改善箇所説明図

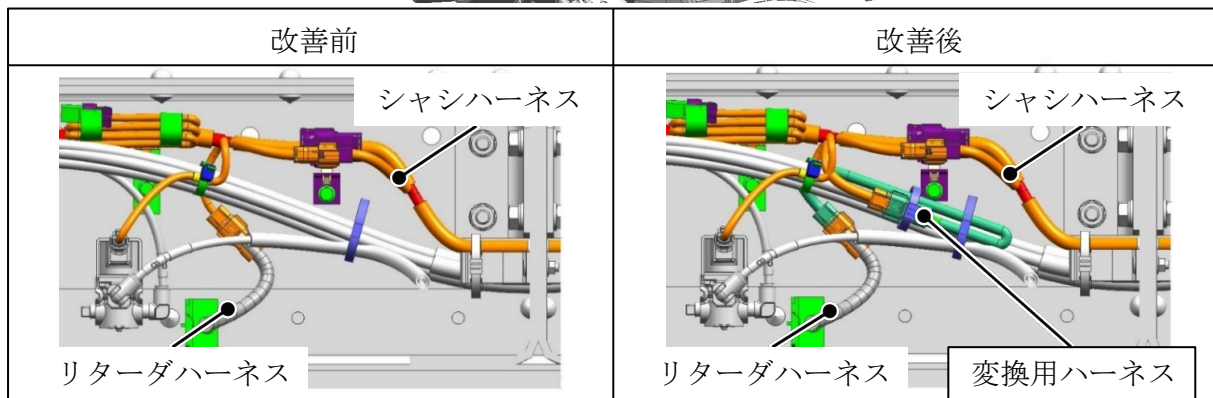
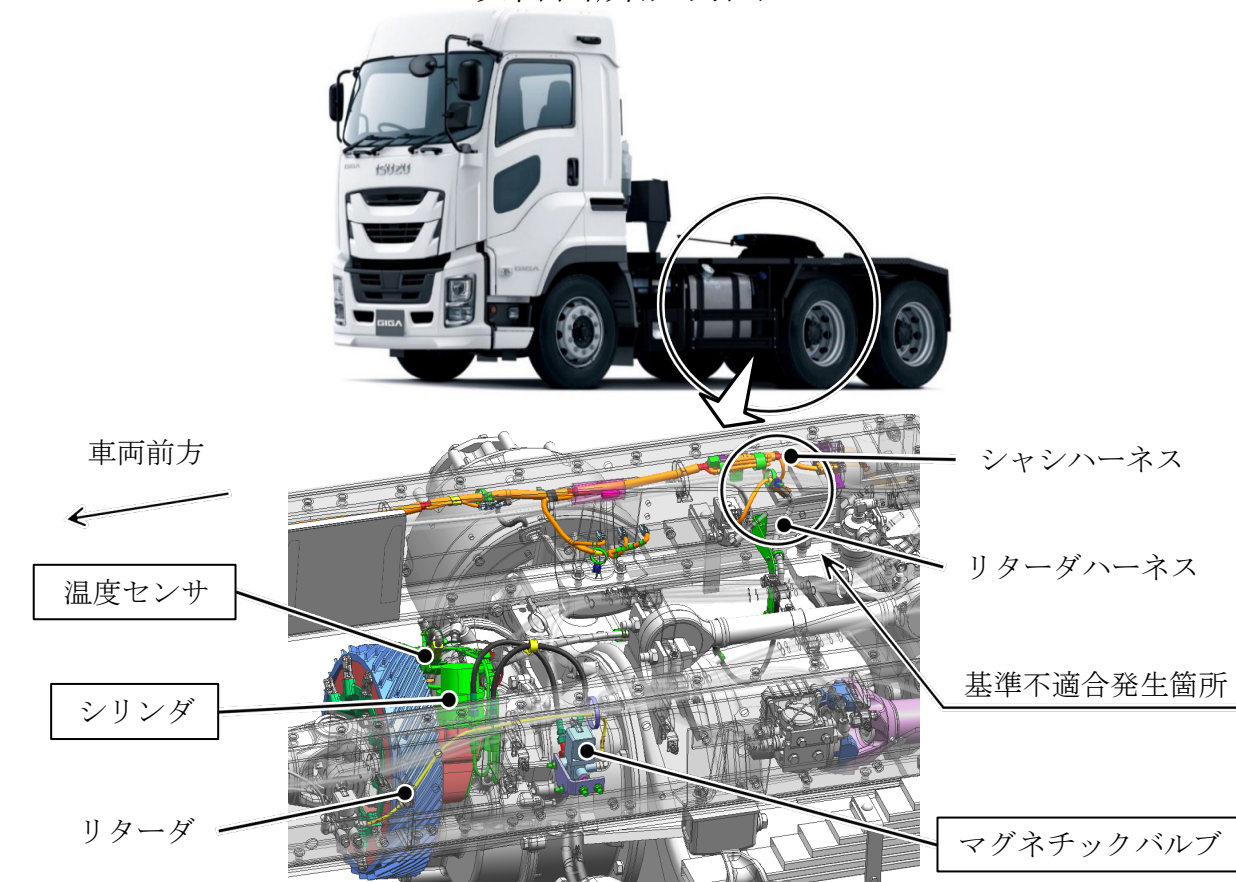
リアアクスルに備えられたエア圧により作動する永久磁石式リターダ（補助ブレーキ）において、リターダハーネスへ接続するシャシハーネスのコネクタ端子の設計に誤りがあり不適切な端子配列になっているため、温度センサに過電流が流れ、内部回路が断線することがある。そのため、リターダの温度上昇に係る保護機能が作動せず、エア圧を保つシリンダ内部のゴム部品が損傷してしまうことでエア圧が保てなくなり、マグネチックバルブからエア漏れが発生し、そのまま使用を続けるとエア圧低下により警告灯が点灯するとともに警報が鳴り、最悪の場合、同一エアタンクのエア圧を用いるクラッチアシスト機能が停止することで変速ができず走行不能に至るおそれがある。

改善の内容；
全車両、シャシハーネスとリターダハーネスの間に適切な端子配列に修正するための変換用ハーネスを追加するとともに、温度センサを点検し、損傷が認められたものは温度センサを新品に交換する。また、エア漏れが認められた場合は、シリンダ、マグネチックバルブ等を新品に交換する。

注：□ は、措置する部品を示す。
